OGGETTO: Procedura di verifica di assoggettabilità alla valutazione d'impatto ambientale di competenza statale.

Progetto "Autostrada A4 Torino-Venezia. Adeguamento dello svincolo di Sesto San Giovanni". VES022 [ID 5684]

Proponente: Autostrade per l'Italia S.p.A.

- Stralcio peduncolo svincolo a2a
- Report Verbale Regione Lombardia del 22.07.2019
- Report Verbale Regione Lombardia del 11.11.2019

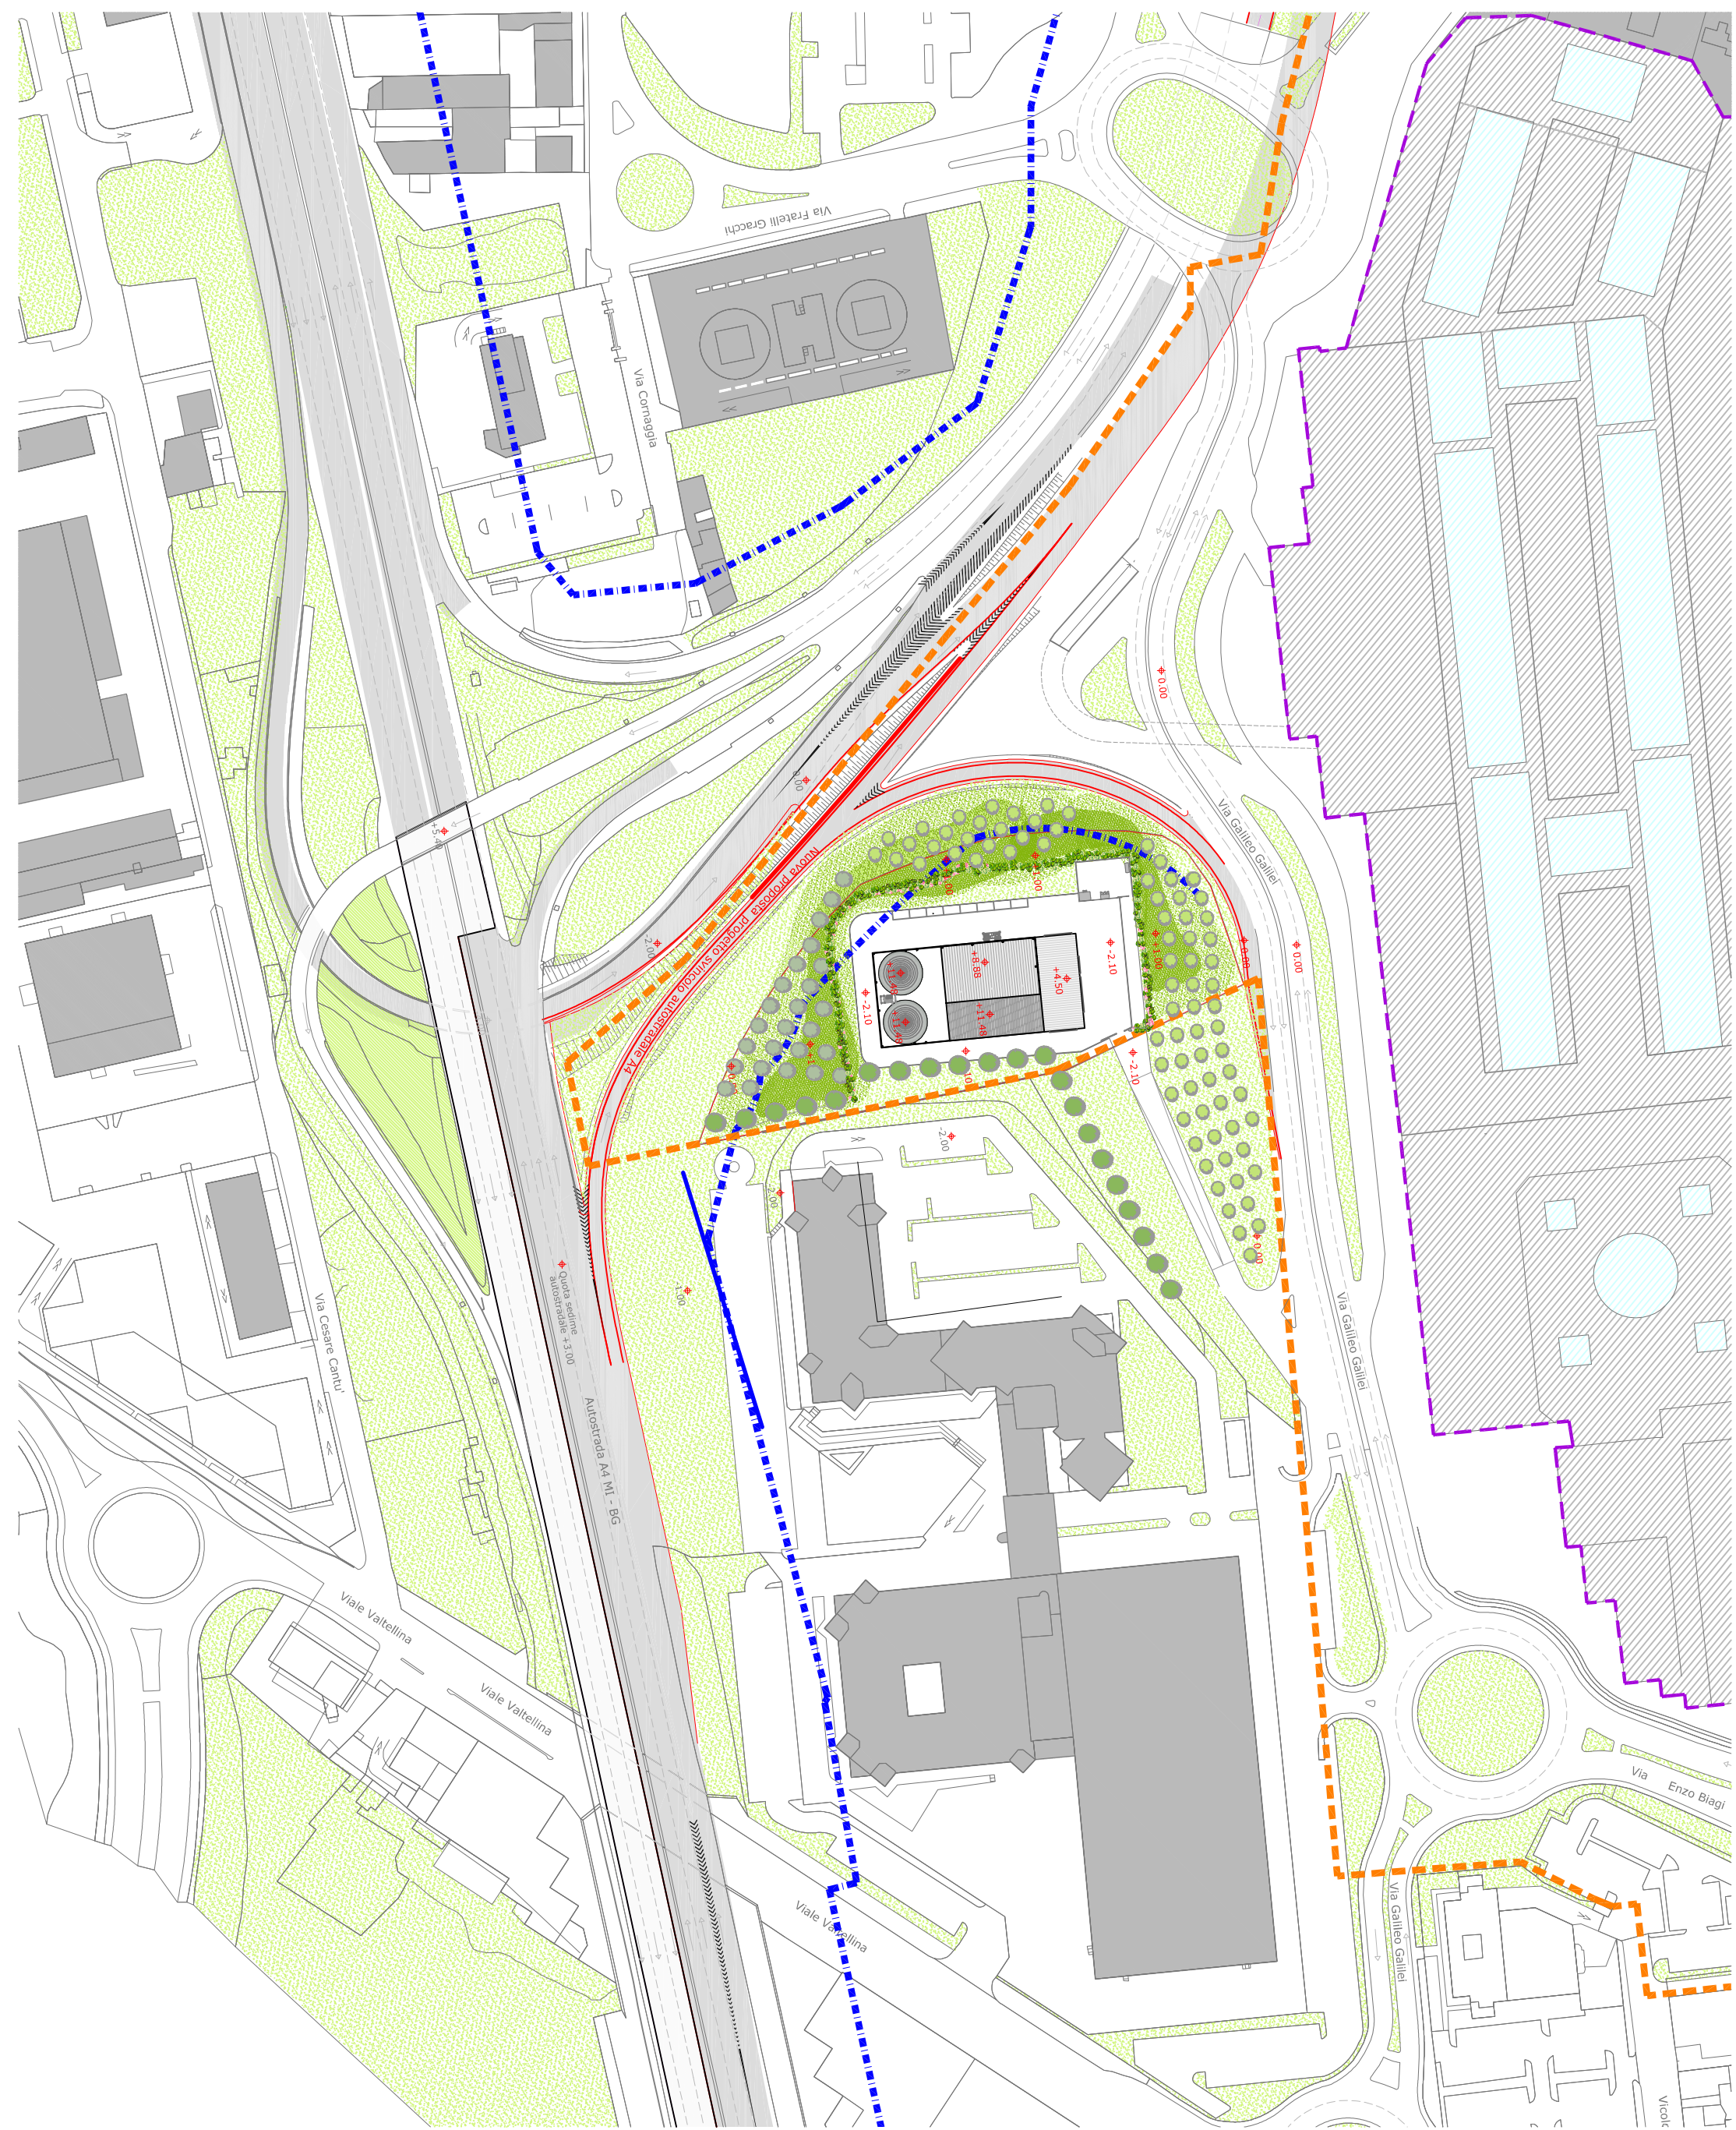
In merito al tema relativo al peduncolo di collegamento diretto tra lo svincolo A4 e la via Galileo Galilei, si richiamano i contenuti degli scorsi incontri svoltisi presso la Regione Lombardia e dai quali era emersa una fattibilità di coesistenza tra la soluzione proposta e la centrale a2a allora in progetto e la cui localizzazione ricade nelle aree previste per la cantierizzazione.

A tal proposito si allega lo stralcio grafico predisposto dai tecnici direttamente coinvolti e che prevedeva tuttavia la realizzazione di una nuova strada di accesso alla centrale conforme ai disposti del Codice della Strada e che la stessa si sarebbe dovuta inserire nel progetto oggetto della presente VIA.

- estendere la progettazione/realizzazione del peduncolo di collegamento tra la A4 uscita e la via Galileo Galilei attraverso la realizzazione di una nuova strada di arroccamento al fine di non precludere le previsioni urbanistiche e realizzative dell'area a sud della via Galileo Galilei;

SOLUZIONE 4 bis

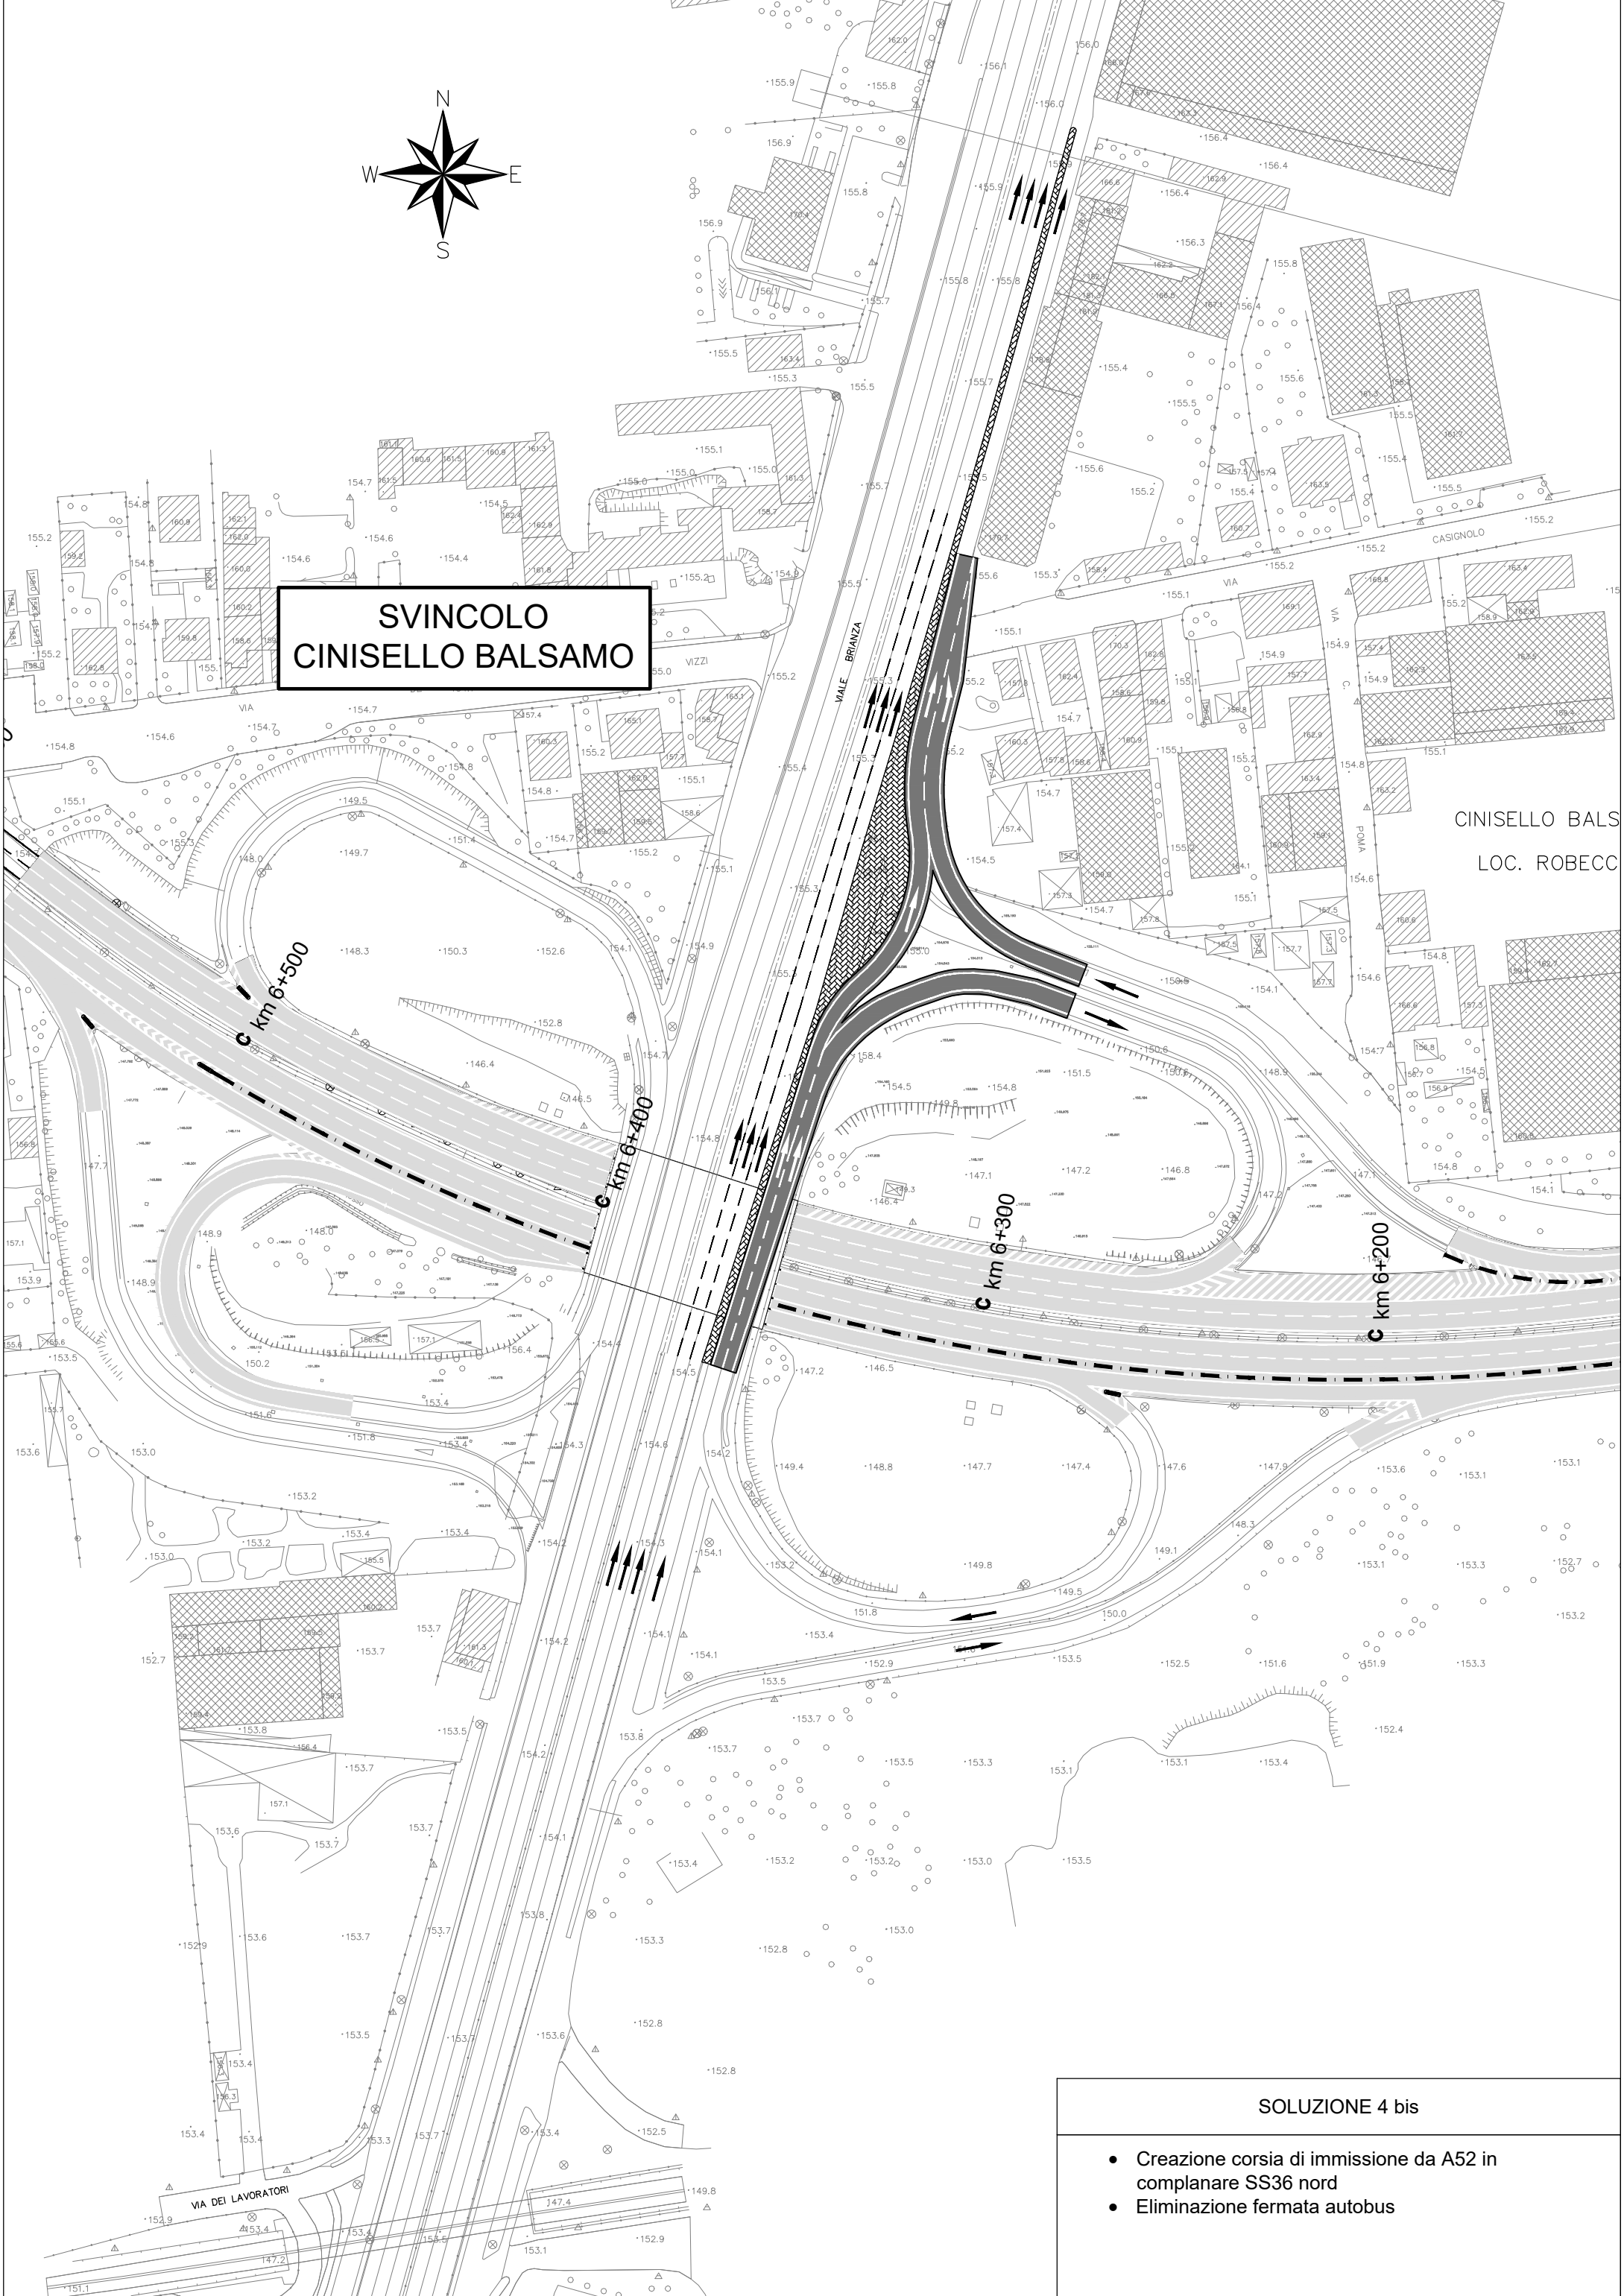
- risulta opportuna una valutazione delle seguenti soluzioni:
 1. nuova geometria e modifica degli accessi della rampa di immissione sulla SS36 dalla A52 provenienti da Venezia (si vedano le soluzioni 3 e 4 allegate al presente verbale, ancorché Serravalle chiarisca che le stesse, in relazione al difficile contesto con spazi limitati, non sono totalmente compatibili con il D.M del 5 novembre 2001);

- Creazione corsia di immissione da A52 in complanare SS36 nord
- Eliminazione fermata autobus
